Carrière de FAVEROLLES SUR CHER « Le Clos
Adam » « Les Fosses Rassies » et SAINT
GEORGES SUR CHER « La Croix Bigot »

Demande de modification des conditions
d'exploitation d'une carrière

**Rapport de l'inspection des Installations Classées
à
Monsieur le Préfet de Loir et Cher**

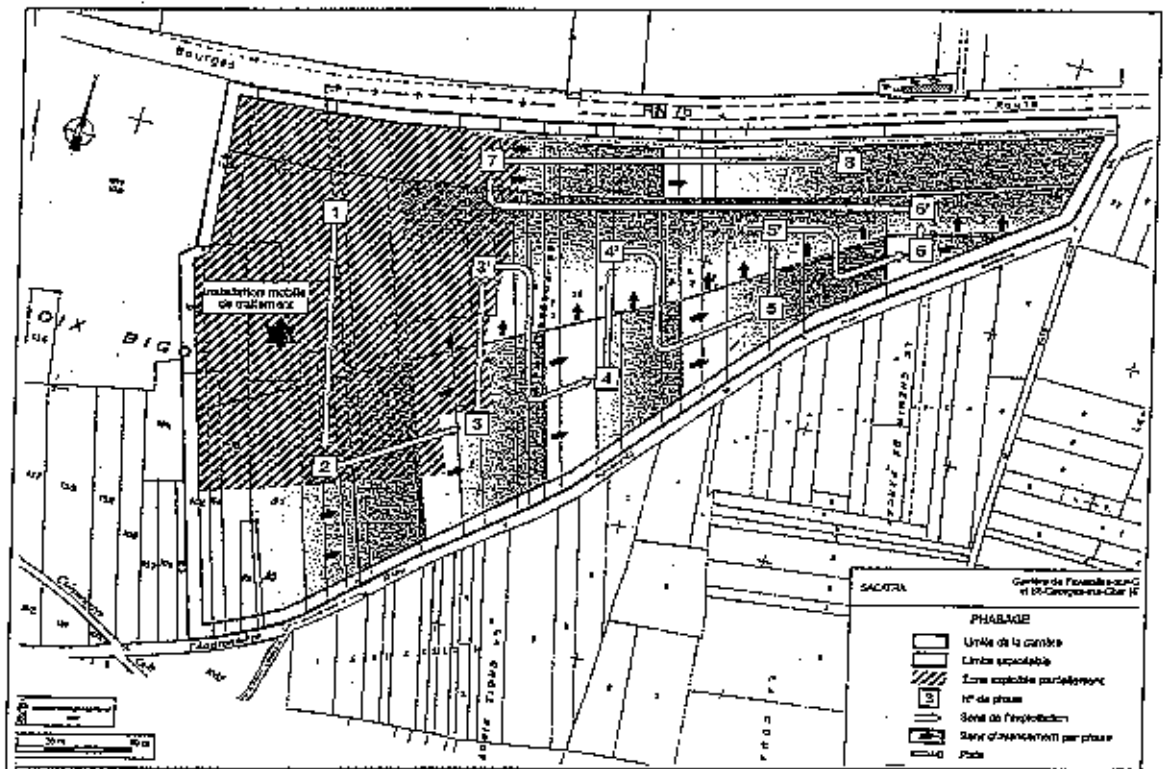
Le pétitionnaire sollicite l'autorisation de modifier le niveau de fond de fouille arguant qu'une erreur s'est glissée dans le dossier de renouvellement instruit en 2002. En effet, la cote de fond de fouille sollicitée alors était de 72 m NGF, alors que cette cote ne permet pas d'exploiter le gisement de manière optimale. La nouvelle cote demandée se situe à 69 m NGF. Le dossier présenté s'appuie sur une étude hydrogéologique réalisée en 2006, 2007 et complétée en janvier 2008.

Le nouveau plan de phasage s'établit comme suit :

Ce nouveau plan de phasage n'appelle pas de remarque particulière.
